**Avis délibéré de l'Autorité environnementale sur les
projets immobiliers résidentiels, touristiques,
commerces, équipements annexes / village
olympique à Bozel et ascenseur valléen de Bozel-
Courchevel (73)**

n°Ae : 2026-050

Avis délibéré n° 2026-050 adopté lors de la séance du 23 juillet 2026

Figure 5 : Schéma de l'ascenseur valléen projeté (source : dossier)¹⁹

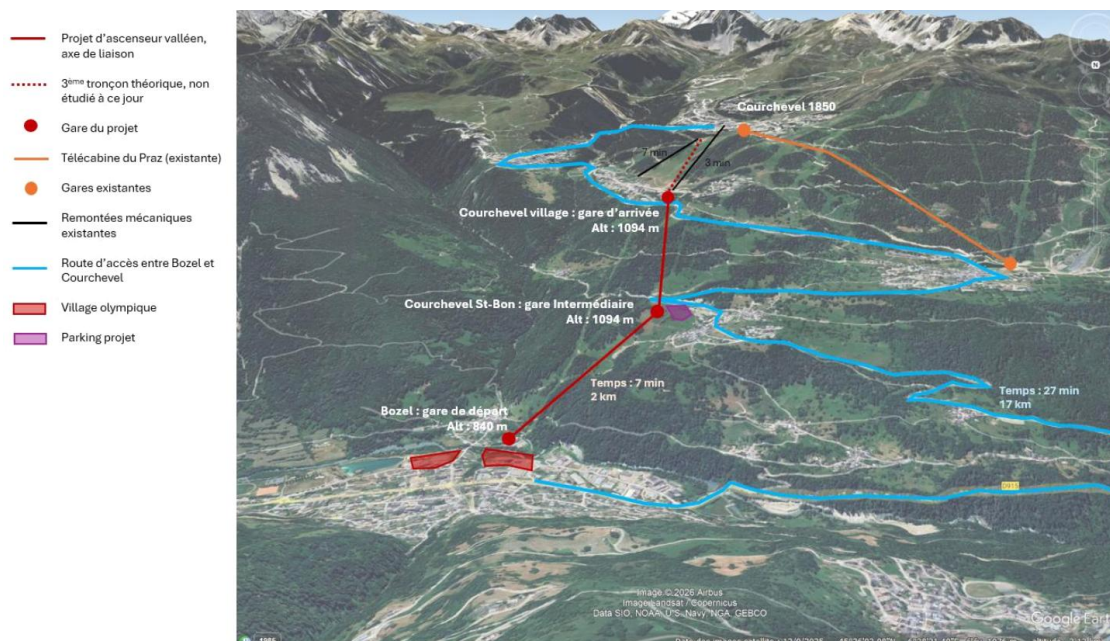
¹⁹ La figure issue du dossier présente une erreur : l'altitude de Courchevel-village est inexacte : 1550 m d'altitude et non 1084m.

Figure 7 : Comparaison des émissions de gaz à effet de serre (tCO₂e) de l'ascenseur valléen (source : dossier)

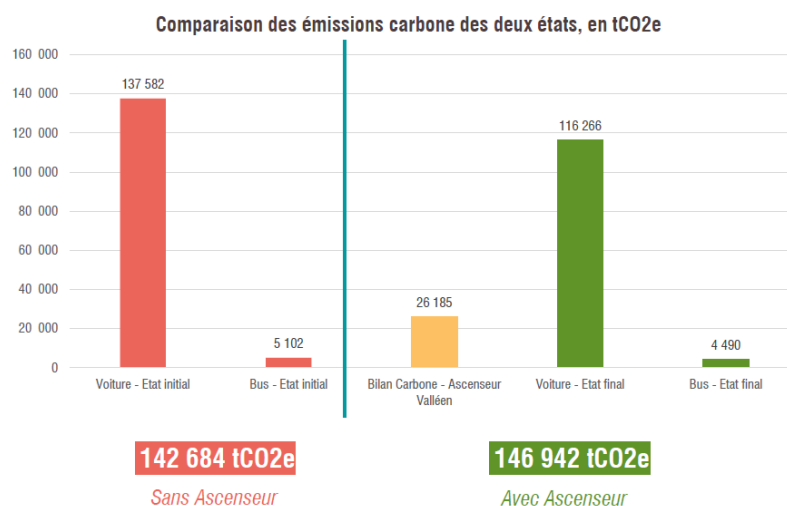
Par ailleurs, le bilan des émissions de GES de l'ascenseur valléen retient le transport de fret, de matériaux de construction, des déblais et remblais, des déchets de chantier, etc. dans son calcul. Or, selon les informations fournies aux rapporteuses, le transport de fret via l'ascenseur valléen pourrait n'être qu'anecdotique, voire inexistant. De la même manière, le calcul s'appuie sur un fonctionnement de la télécabine 125 jours par an et de 8h30 à 20h30 alors que d'autres pièces du dossier indiquent qu'il fonctionnera toute l'année et deux heures de plus par jour.

Le bilan des émissions de GES du projet immobilier de Bozel et de la phase JOP n'est pas évalué, il conviendra de compléter ces deux points et de préciser de quelle manière le projet d'ensemble contribue aux objectifs de « neutralité carbone » prévue par la France à l'horizon 2050.

- **d'actualiser le bilan des émissions de gaz à effet de serre du projet en intégrant l'absence de transport de fret via l'ascenseur valléen, la période de fonctionnement retenue ainsi que les émissions de gaz à effet de serre liées au projet immobilier de Bozel (trois OAP et équipements associés : ligne électrique, voiries...) et à la période jeux des JOP 2030 ;**
- **d'appliquer la démarche « éviter, réduire, compenser » aux émissions de gaz à effet de serre du projet afin d'exposer clairement comment le projet contribue à l'atteinte des engagements nationaux et internationaux pris par la France pour lutter contre les émissions de GES et atténuer le réchauffement climatique.**
